8#楼一层平面图 变更前

8#楼一层平面图 变更后

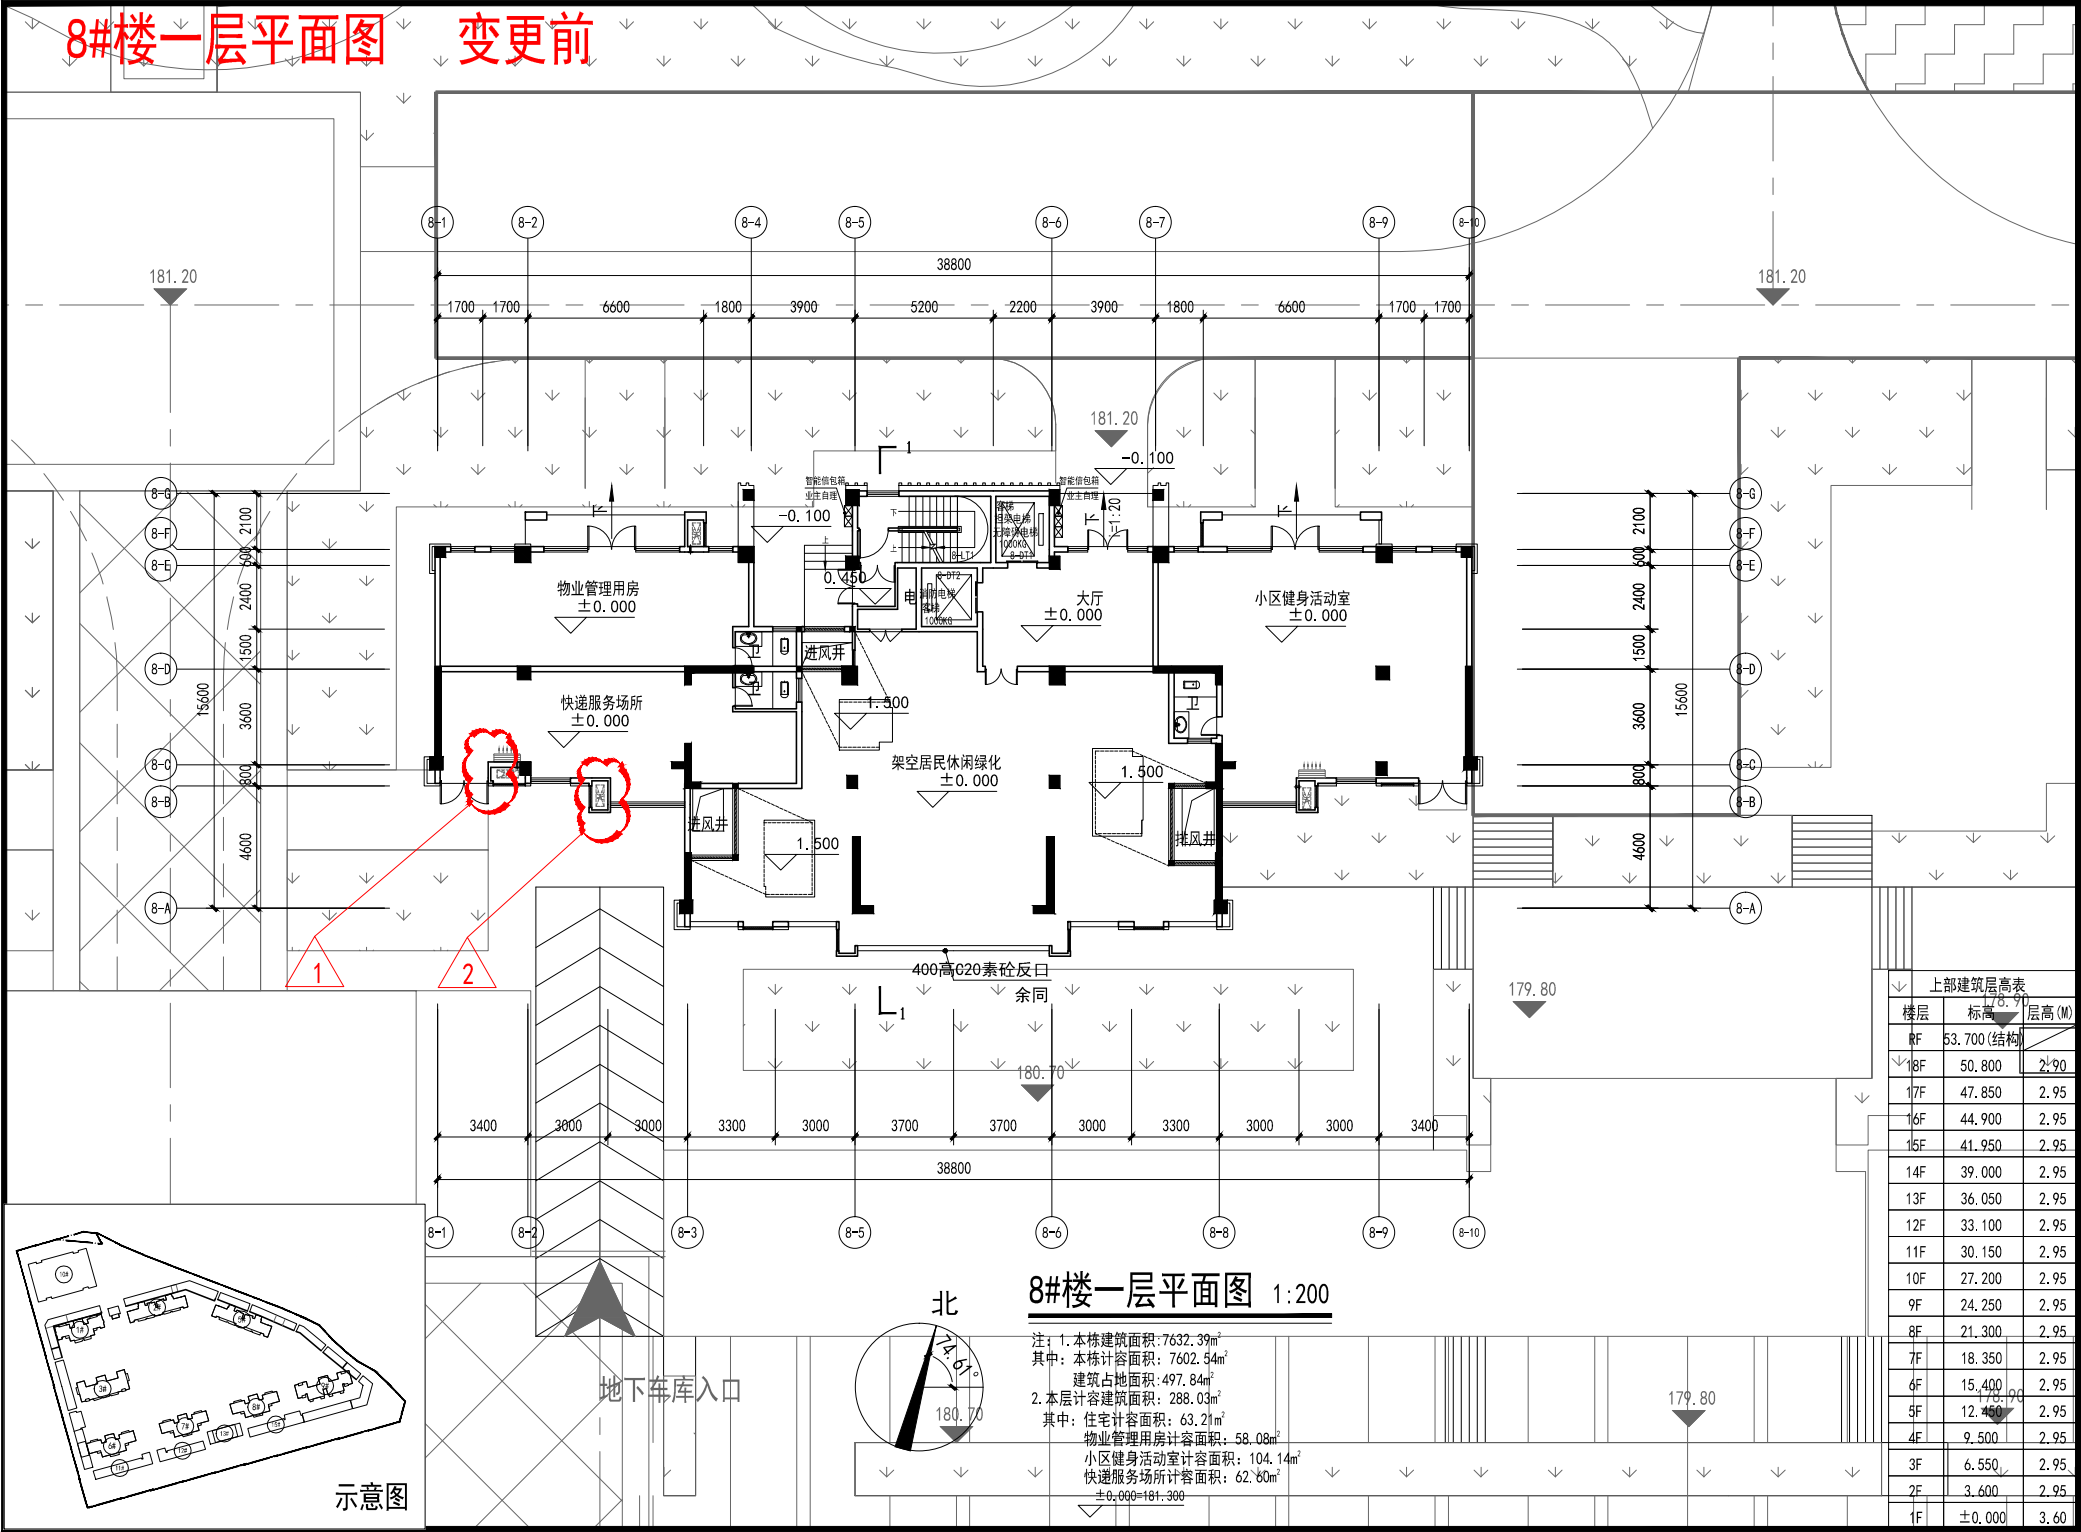
变更内容：

- 1: ⑧-1轴~⑧-2轴交⑧-B轴~⑧-C轴处空调位砖墙厚度改为200。
- 2: ⑧-2轴~⑧-3轴交⑧-B轴轴处空调位取消，墙体左移600。
